改善箇所説明図

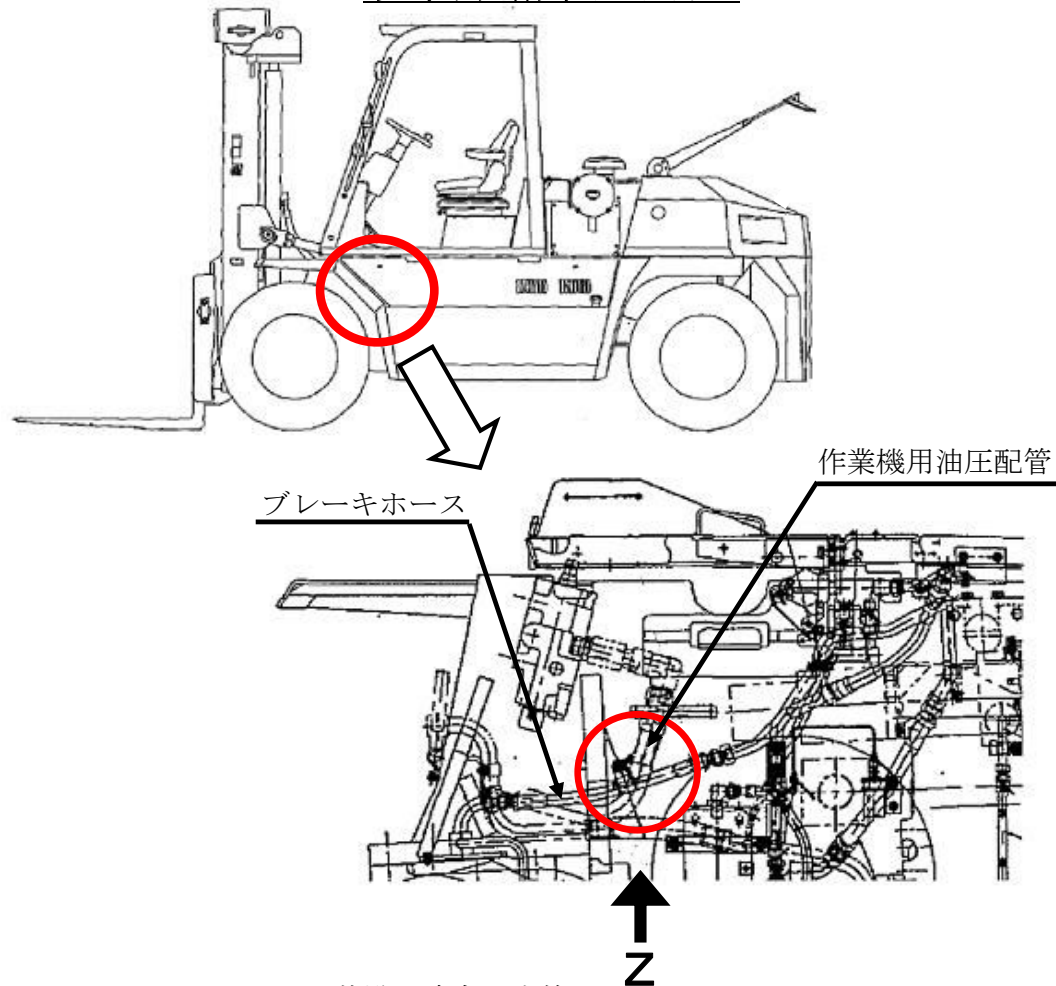
（フォークリフトの制動装置において、組み立て工程の作業指示が不適切なため、ブレーキホースと作業用油圧配管が干渉する場合がある。そのため、そのままの状態で使用を続けると、当該ホースが損傷し、最悪の場合ブレーキが効かなくなるおそれがある。）

クリップ

全車両、ブレーキホースと作業用油圧配管を正規な状態に組直す。なお、ブレーキホースに損傷があるものは、新品に交換する。

クリップが装着されていることで識別可能。
